CARTA N° 002-2022-PMRL

ASUNTO : **SUBSANACIÓN DE OBSERVACIONES DE EXPEDIENTE TÉCNICO DE PROYECTO: "REHABILITACIÓN DEL LOCAL ESCOLAR 14987 CON CÓDIGO LOCAL 410403 CENTRO POBLADO LA MARIPOSA - PIURA - PIURA".**

REFERENCIA : **CARTA N° 009-2022-DEYP-OI/MPP**
ORDEN DE SERVICIO N° 0000008907-2021

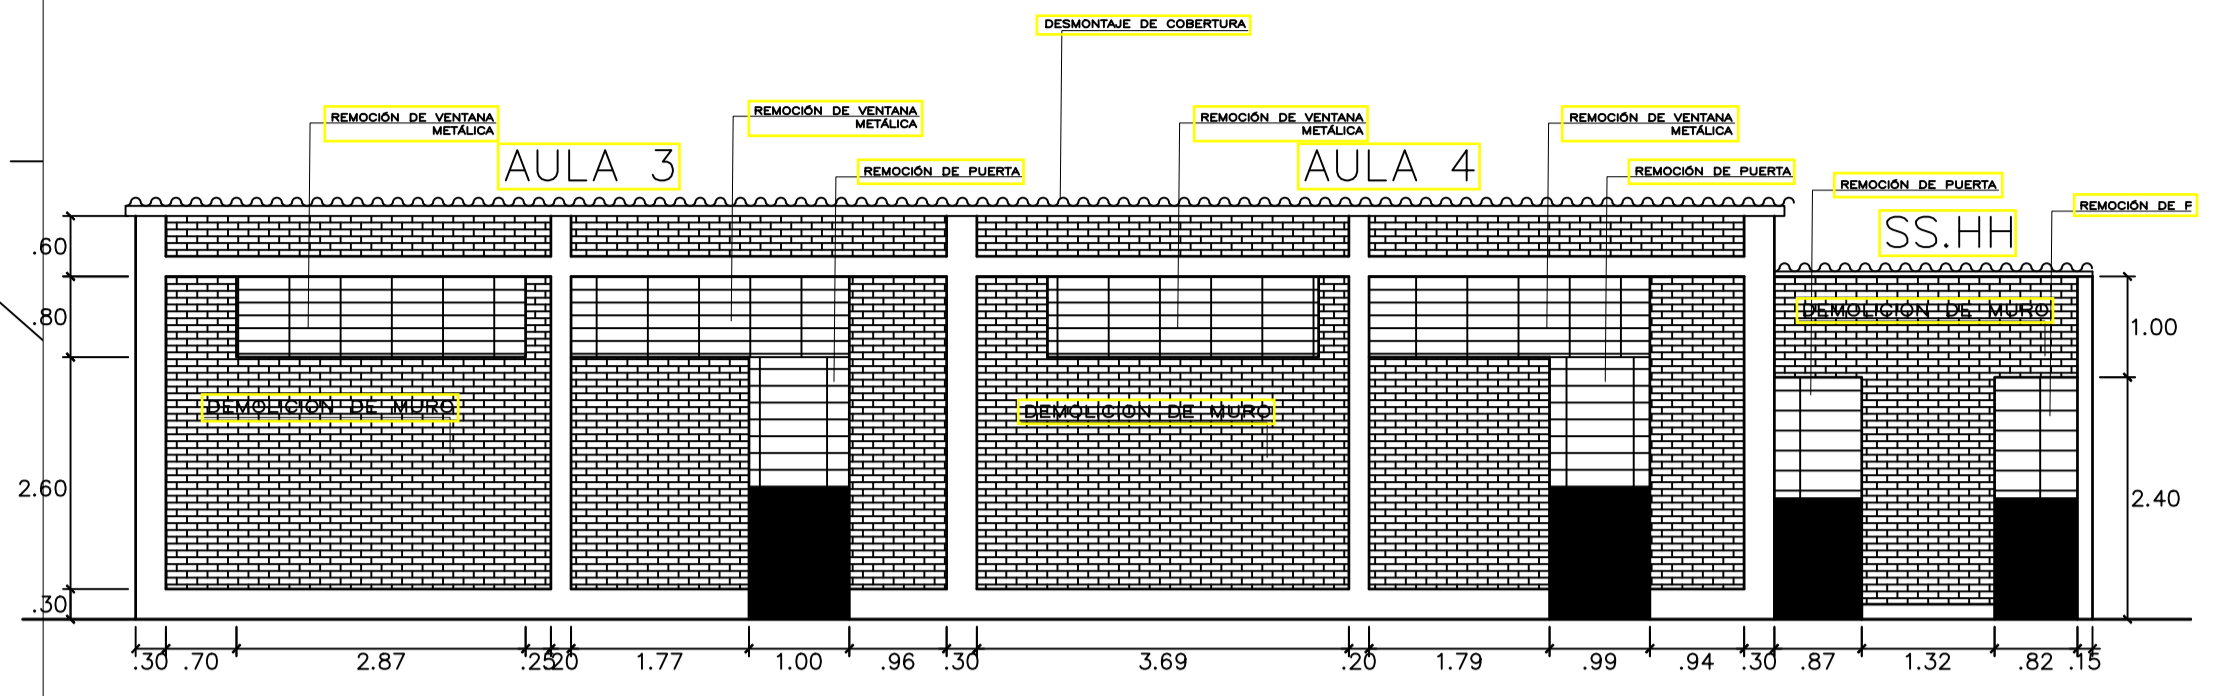
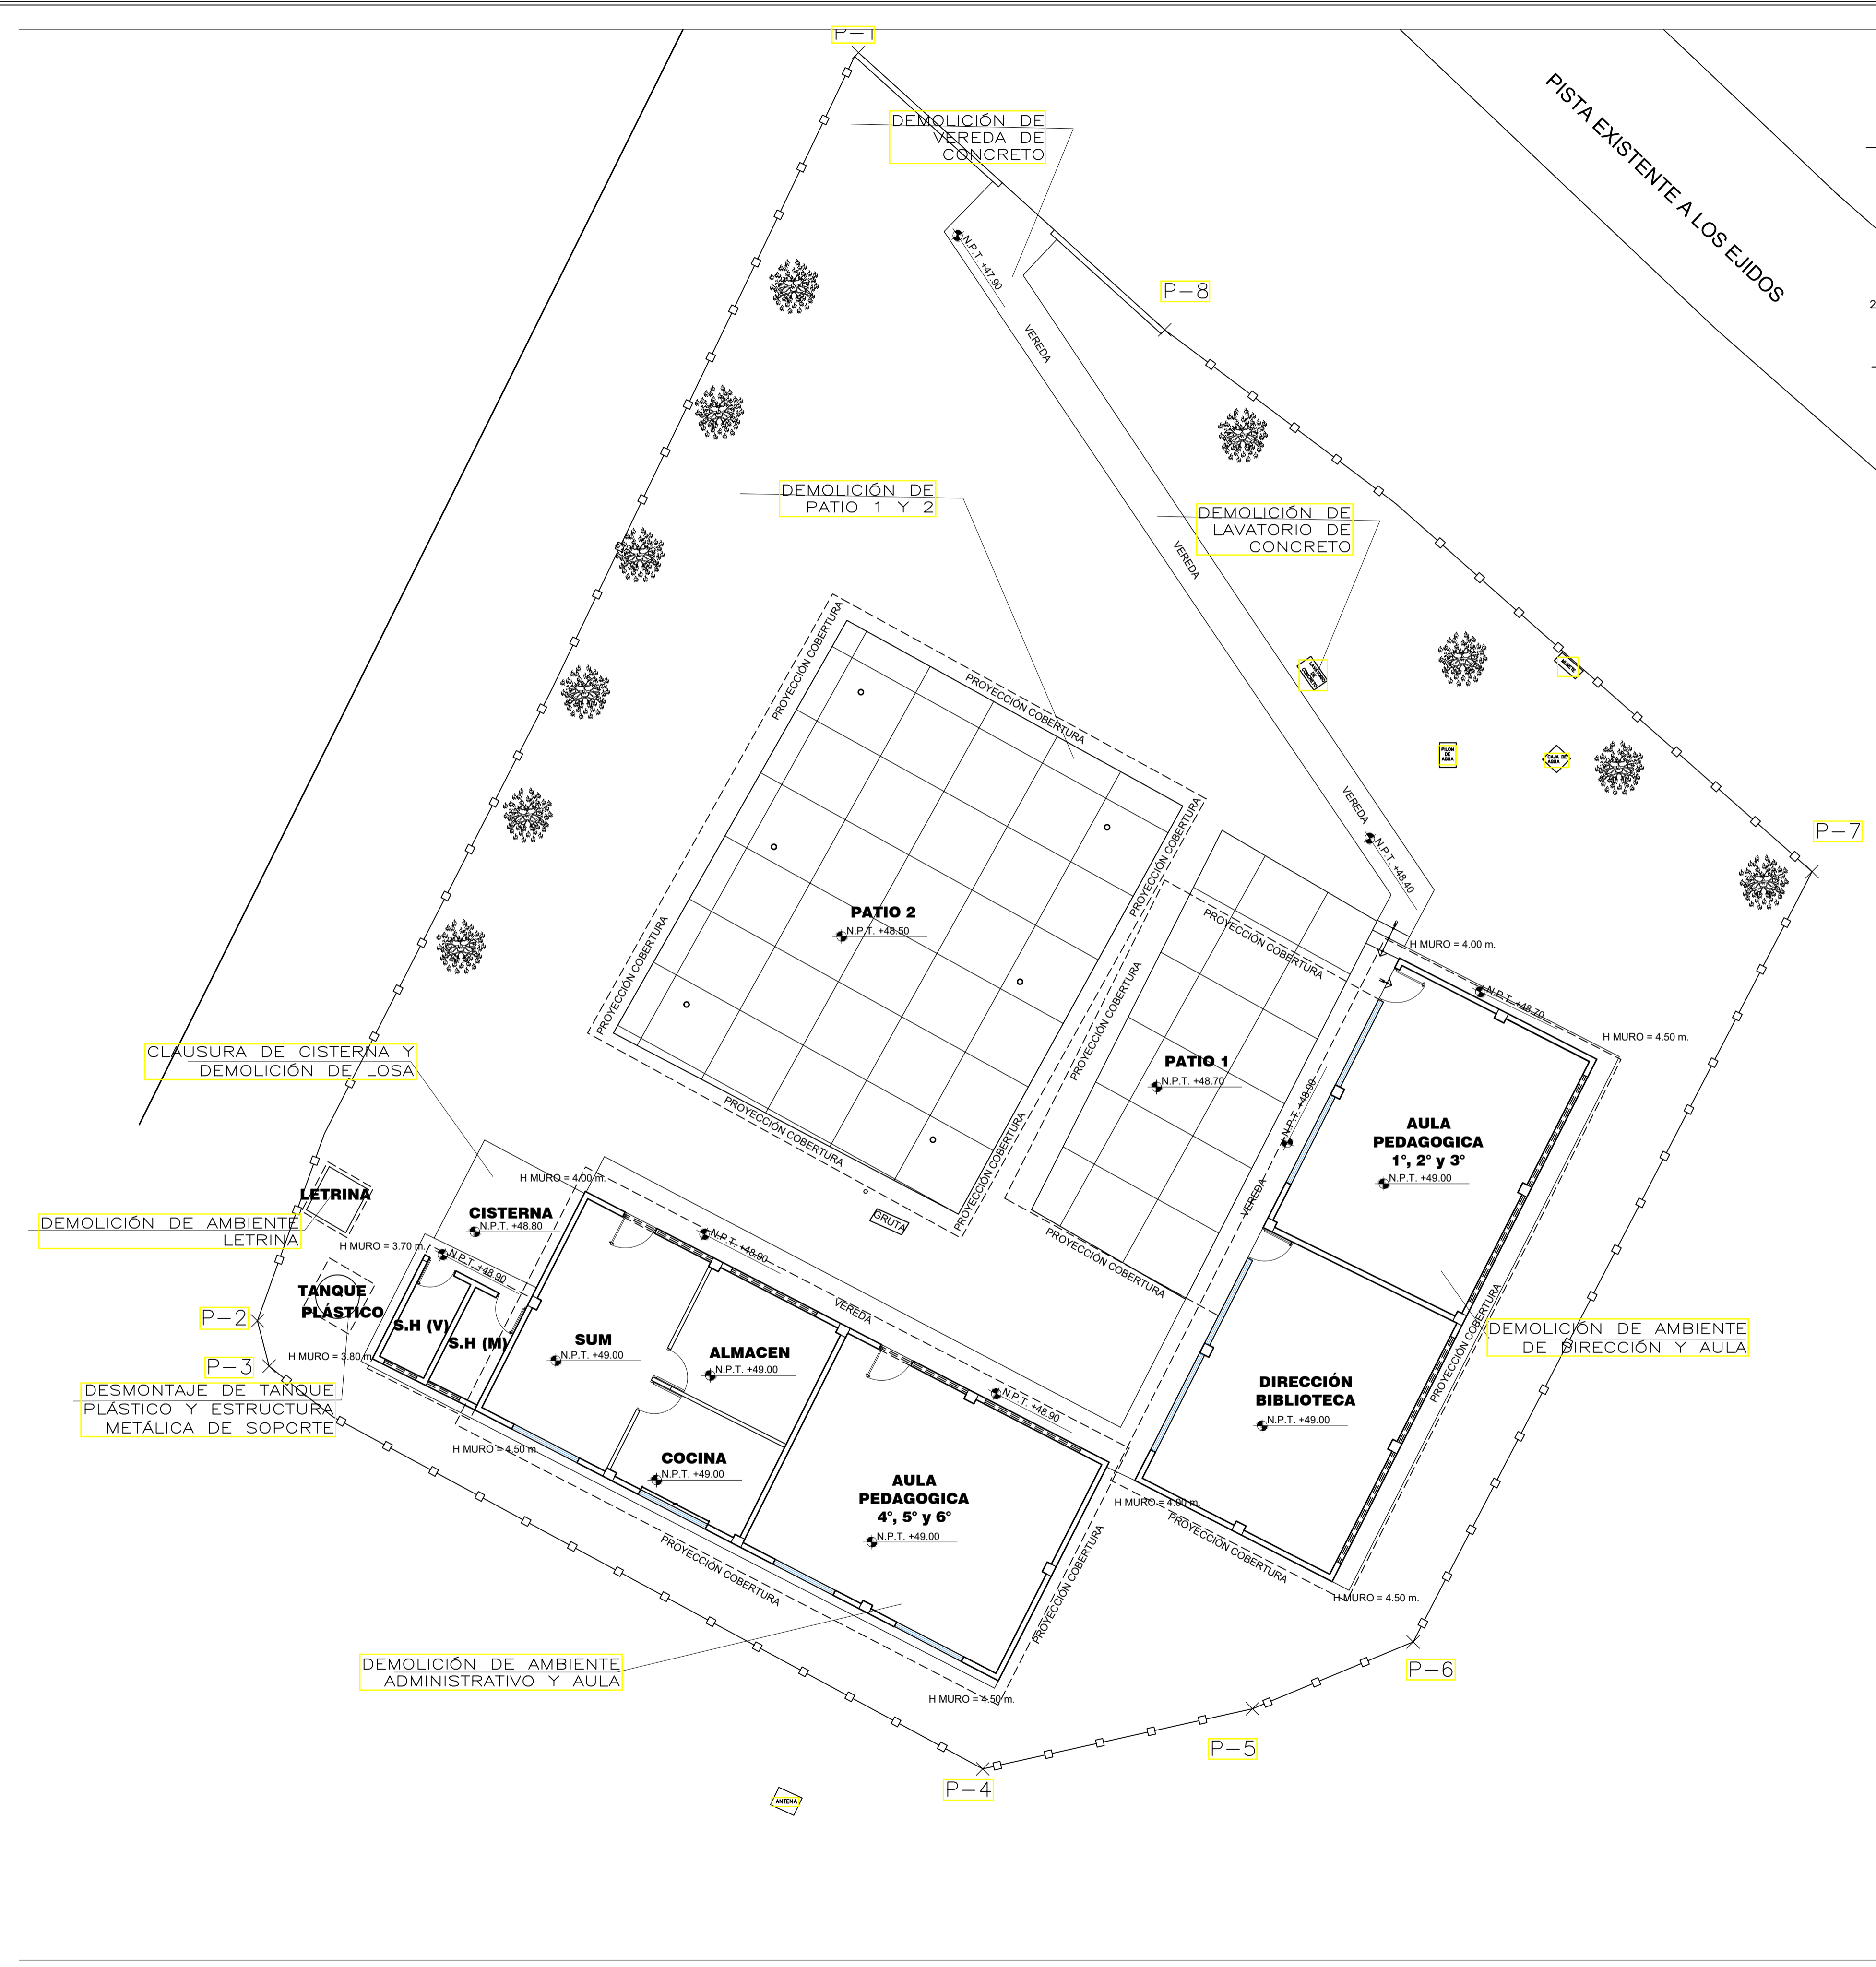
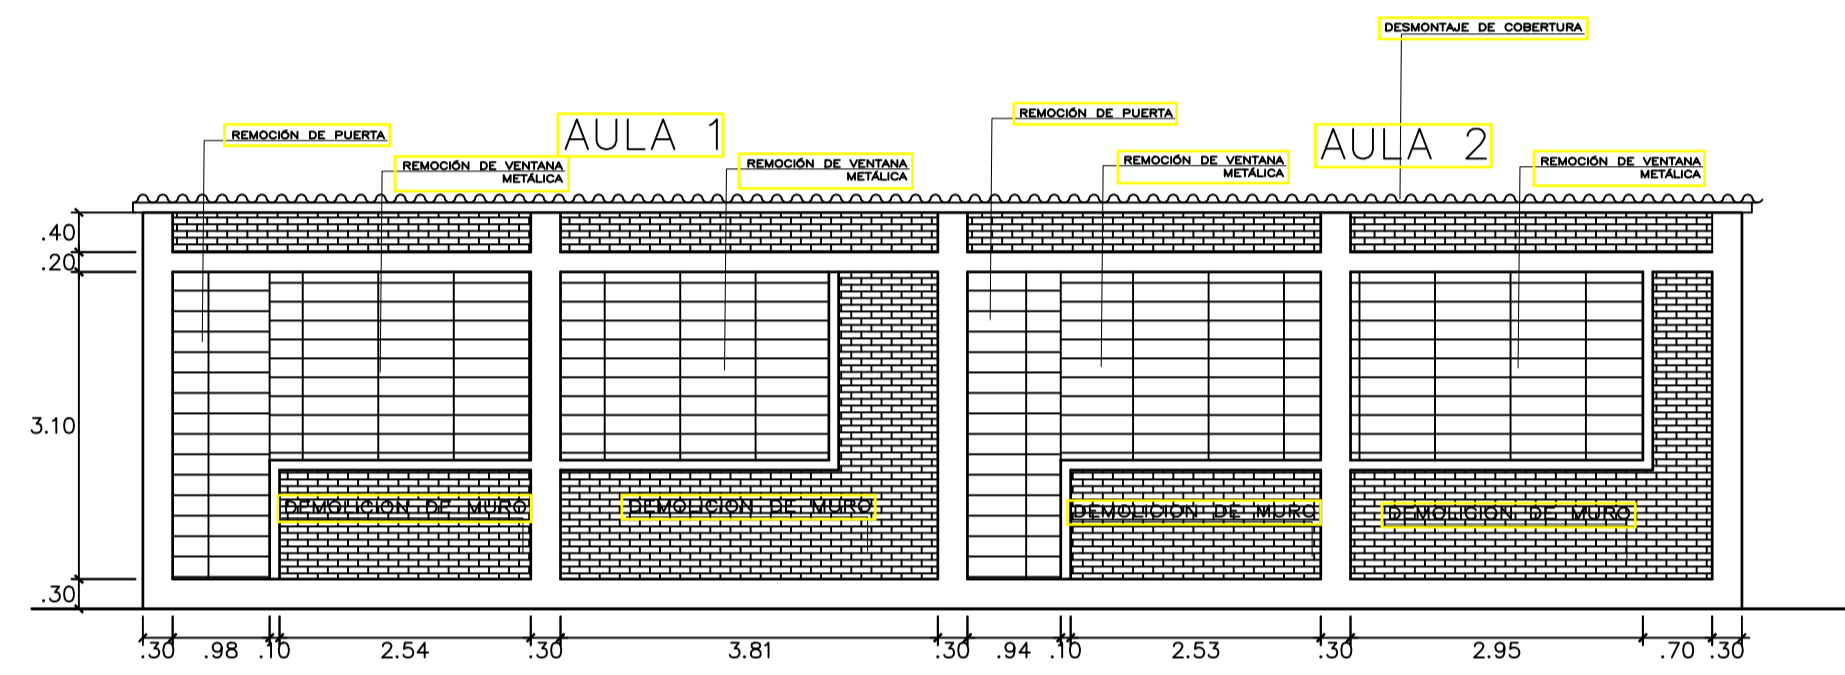
- b. Se adjunta plano de demoliciones, Lámina D-01.
 - c. Se adjunta Plano de Mobiliario.
 - d. Se adjunta todo el expediente debidamente firmado por el Jefe de proyecto y consultor.
